*Oggetto:* [ID\_VIP:7721] "S.S.4 "Via Salaria" - Adeguamento della piattaforma stradale e messa in sicurezza della S.S. 4 "Via Salaria" dal km 56+000 al km 64+000 (Lotto 1) e dal km 64+000 al km 70+800 (Lotto 2).  
Procedura di Valutazione di Impatto Ambientale, ai sensi dell'art. 23 del D.Lgs.n.152/2006 e art.51 L.120/2020, comprensivo della valutazione d'incidenza di cui all'art.5 del DPR 357/1997 e Verifica Piano di Utilizzo Terre, ai sensi dell'art. 9 del D.P.R. 120/2017.

Proponente: ANAS – Gruppo FS italiane

Parere tecnico istruttorio della Direzione generale Archeologia, belle arti e paesaggio (ABAP).

Fig.12 stralcio del progetto in prossimità degli svincoli di San Giovanni Reatino, con la definizione delle diverse tipologie di viabilità

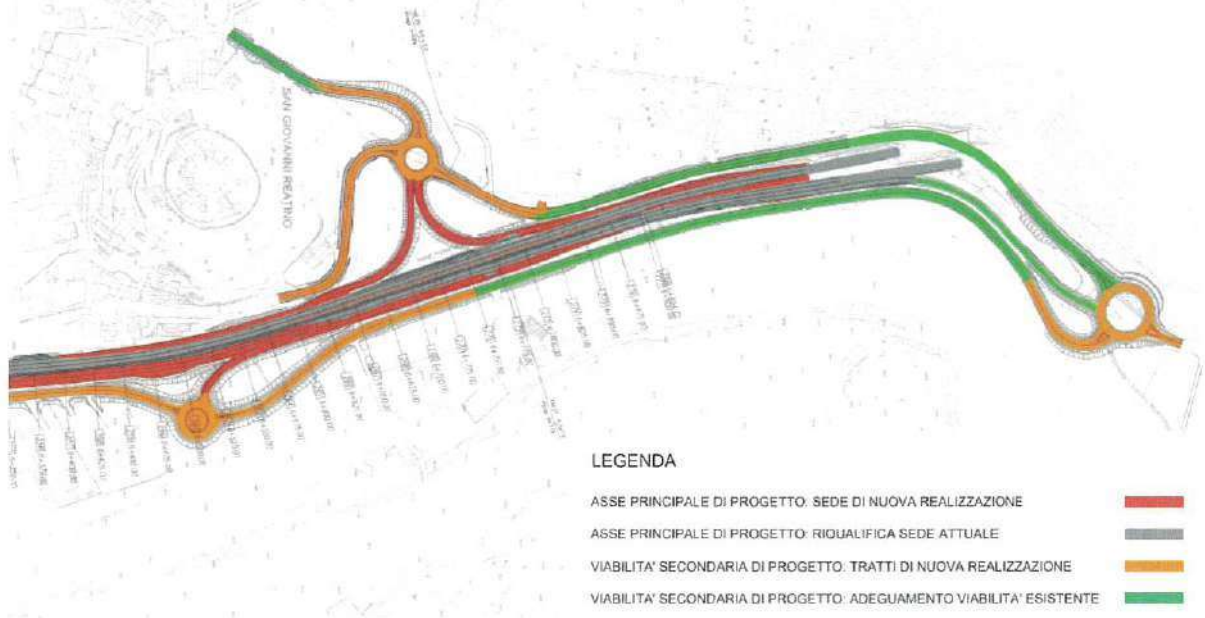
**PRESO ATTO**, che il Proponente nel Riscontro MIC, con riferimento al **punto 1)** della Richiesta MIC, al fine di fornire le informazioni richieste relative alla "SOVRAPPOSIZIONE TRA IL PROGETTO E LA VIABILITÀ ESISTENTE", afferma di avere predisposto nelle integrazioni del 14.09.2022 delle planimetrie in scala adeguata che corrispondono a 5 tavole denominate "EVIDENZA DEI TRATTI DI VIABILITA' IN RIUTILIZZO" (da V02PS20TRAPL21A a V02PS20TRAPL25A), nelle quali sono stati predisposti gli approfondimenti richiesti, fornendo nel paragrafo 4.2.2. del suddetto Riscontro le motivazioni alle scelte progettuali relative alla viabilità secondaria, che riguardano prevalentemente il Lotto 2 che, per configurazione e orografia, presenta un carattere maggiormente antropizzato che si concretizza nei numerosi accessi privati (ad abitazioni, attività commerciali e coltivazioni) che attualmente interseca la SS4, per i quali il progetto tenta di fornire delle soluzioni di riammaglio e di collegamento attraverso tratti di nuova viabilità locale secondaria e una serie di rotatorie, bretelle e cavalcavia (cfr. fig.12);

**RITENUTO** che, nonostante la scelta di localizzare l'intervento per quanto possibile sullo stesso sedime dell'attuale SS4, le operazioni di adeguamento delle dimensioni delle corsie e delle banchine esistenti e, al contempo, per alcuni tratti in particolare, la realizzazione di una viabilità locale secondaria che garantisca comunque i collegamenti e le percorrenze, sia trasversale che parallela, delle vetture provenienti da strade di categorie diverse, per le quali saranno necessarie rotatorie, svincoli e viadotti, produce una trasformazione piuttosto estesa delle aree di fondovalle, su cui è già localizzato il tracciato attuale (cfr. fig.13) e che, nel caso del Lotto 1, stante la forte caratteristica orografica del territorio si concretizza nella necessità di uno spostamento dell'asse stradale, verso il fronte roccioso e/o collinare, producendo profondi sbancamenti che devono poi essere stabilizzati (cfr. fig.14).

**Fig.15** Gli svincoli di Ornaro Alto (a sinistra) e Basso (a destra) presentati in valutazione, posti a 800 metri di distanza. (T01EG00GENPL02A - Planimetria di inquadramento Tavola 2).

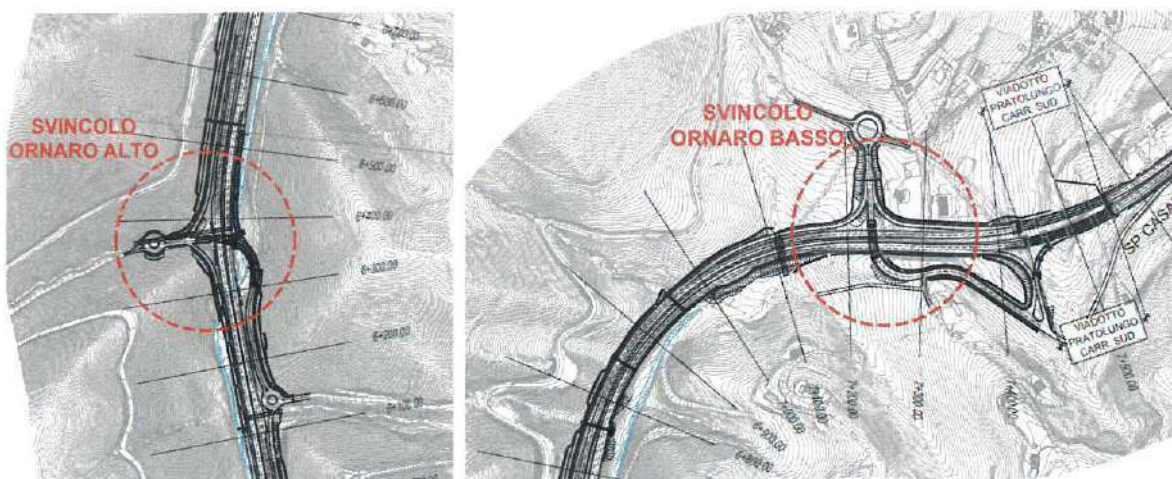
**CONSIDERATO** altresì, che, senza tralasciare l’indubbio miglioramento apportato dalla soluzione 3) di riduzione dello svincolo Ornaro Basso, indicata dalla Soprintendenza, in termini di attenuazione degli impatti potenziali, allo stato attuale delle conoscenze il mantenimento dello svincolo Ornaro Alto così come previsto da PD, continua a presentare elementi di rilevante criticità paesaggistica, in particolare legati alla complessità dell’infrastruttura prevista in corrispondenza di una porzione di territorio ancora contraddistinta da spiccate qualità naturali in un fondo valle in cui si incontrano più fossi e in prossimità di un’area – posta intorno al centro storico - tutelata con vincolo dichiarativo (DM 12/05/1971) Torricella in Sabina: Ornaro e zone circostanti (cd057\_018);

**RITENUTO**, seppur concordando con la Soprintendenza che la soluzione 3 sia da prediligere tra le alternative proposte, poiché prefigura un miglioramento in termini di riduzione degli impatti attesi del progetto presentato in istanza, che essa fornisce tuttavia proposte finalizzate alla risoluzione solo di alcune delle criticità evidenziate da questo Ministero nella nota n.17638/2022, e non affronta, diversamente dalle altre ipotesi presentate in integrazione, il tema ben più complesso della semplificazione dello svincolo di Ornaro Alto, che si conferma - dal punto di vista paesaggistico - particolarmente impattante come si può verificare anche dagli schemi presentati nelle c.d. *“sezioni paesaggistiche”* (cfr. fig.22a e 22b). Nel merito, pertanto, sarà necessario affrontare, nella successiva fase esecutiva, un più attento approfondimento del progetto volto ad individuare concreti elementi di miglioramento, mitigazione e semplificazione degli impatti delle numerose opere d’arte previste (cavalcavia e viadotti) che interferiscono direttamente e irreversibilmente il contesto (la fascia ripariale, le forre e i fossi) approfondendo le tavole relative ai progetti di mitigazione ambientale (cfr. fig.23) che risultano troppo generici, fornendo schemi ancora *“tipologici”* a fronte di interazioni così rilevanti con gli ambiti tutelati;

- b) con riferimento allo svincolo di Ornaro Alto, dovrà essere dettagliatamente progettata e documentata la sequenza degli elementi strutturali (cavalcavia, viadotti e rotatorie) del progetto e in particolare l'attacco a terra dei nuovi piloni in diretto contatto con l'alveo o la fascia di rispetto del corso d'acqua, e la modifica o sostituzione di quelli esistenti, per valutare concretamente le trasformazioni e i successivi necessari interventi;

Fig. 24 Cavalcavia CV02, (prog.3+780). Ipotesi presentata con l'istanza (in basso) e alternativa proposta in fase integrativa (in alto)

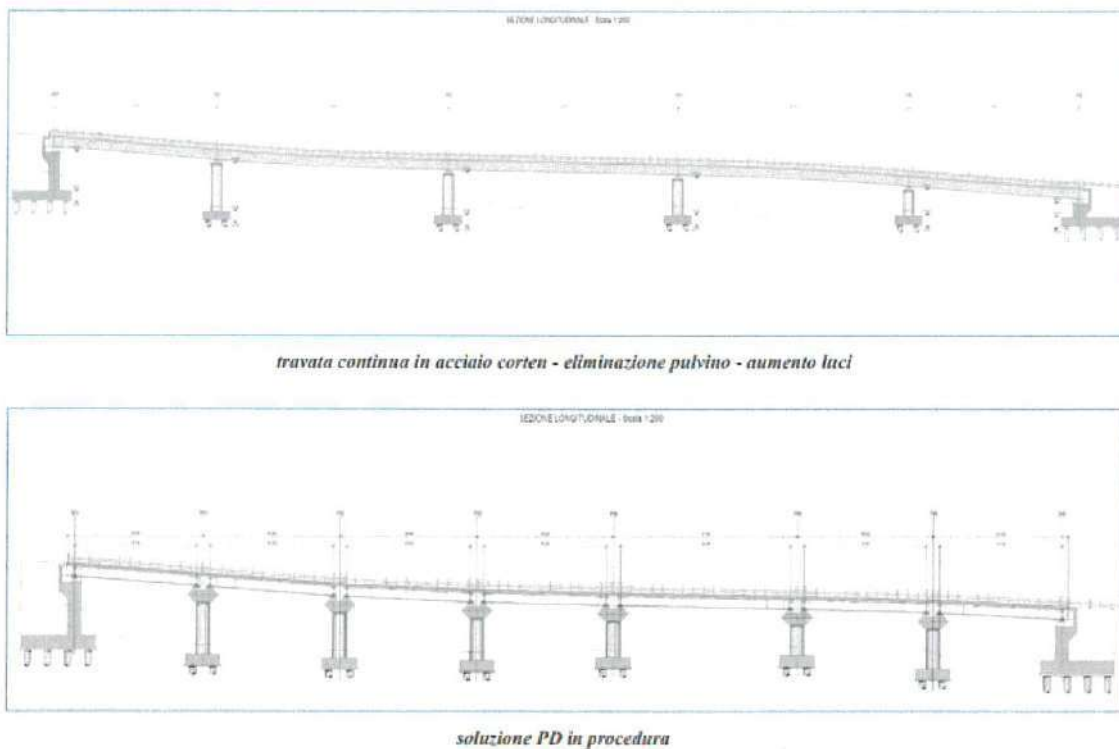
**CONSIDERATO** che, nel Riscontro MIC il Proponente con riferimento al **punto 2)** "ottimizzazioni progettuali" della Richiesta MIC, ha predisposto una soluzione alternativa, per il **cavalcavia CV02, (progressiva 3+780):**

*"Il cavalcavia alla prog.3+780 è indispensabile per la ricucitura fondiaria del territorio che in tale settore è caratterizzato da una presenza importante di fabbricati, coltivazioni e connessioni con viabilità campestre. Si è provveduto ad aumentare la luce delle campate (42m) e ad utilizzare acciaio corten in sostituzione delle travi in CAP e ad eliminare i pulvini posizionando direttamente gli apparecchi di appoggio sulla testa pila.*

Fig.30 Dettagli degli interventi previsti in corrispondenza dei corsi d'acqua (T02ID01IDROI01A)

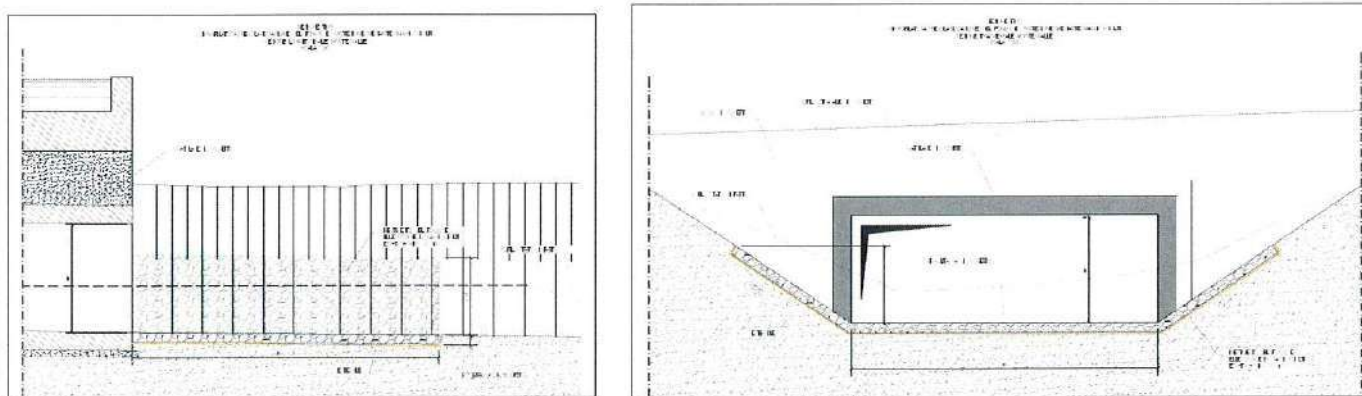
**PRESO ATTO** che non sono state fornite nella documentazione presentata, ed in particolare con riguardo al progetto delle mitigazioni informazioni, rilievi di dettaglio e progetti finalizzati a risolvere la criticità delle trasformazioni apportate dalle nuove opere ai corsi d'acqua tutelati che sono direttamente interferiti, per i quali sono state presentate le "sezioni tipo" (cfr. fig.30, estratto elaborato) e la sintesi degli interventi inquadrati nelle planimetrie (cfr. fig.30a, estratto elaborato);

**RITENUTO** che, al fine di potere utilizzare le deroghe previste dal co.17 dell'art. 36, constatato che il tracciato dell'infrastruttura NON riesce a "garantisce l'integrità del corso d'acqua e della vegetazione ripariale esistente", sarà necessario che il Proponente predisponga uno specifico progetto di mitigazione che consenta di prevedere "un'adeguata sistemazione paesistica coerente con i caratteri morfologici e vegetazionali dei luoghi". A questo scopo, partendo dalla documentazione già agli atti, il Proponente dovrà approfondire il rilievo dello stato di fatto della fascia di rispetto dei corsi d'acqua tutelati interferiti e presentare specifici progetti di sistemazione paesistica, in scala adeguata, da concordare con gli Uffici di questo Ministero, privilegiando l'ingegneria naturalistica;
